改善箇所説明図

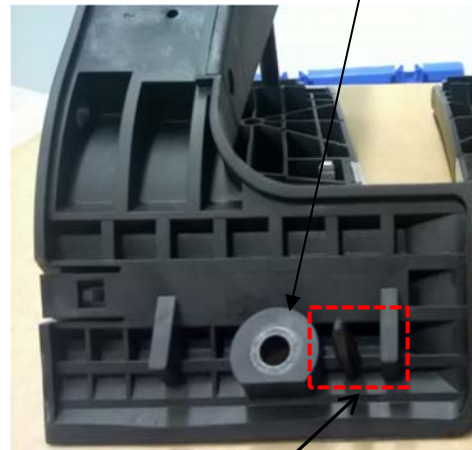
基準不適合箇所

基準不適合の内容

アクセルペダルの組付け作業が不適切なため、アクセルペダルが正規の位置に取付けられていないものがある。そのため、アクセル操作を行うと、アクセルのピストンロッドとブッシュが干渉し、最悪の場合、アクセルペダルが戻らなくなり、エンジンの回転数が下がらなくなるおそれがある。

改善措置の内容

全車両アクセルペダルを点検し、正規の位置に取り付けられていない場合は、スロットルモジュール一式を新品に交換する。

は交換部品を示す。

識別：運転者席側ドア開口部のドアロックストライカー付近に、外-2393 のステッカーを貼付する。
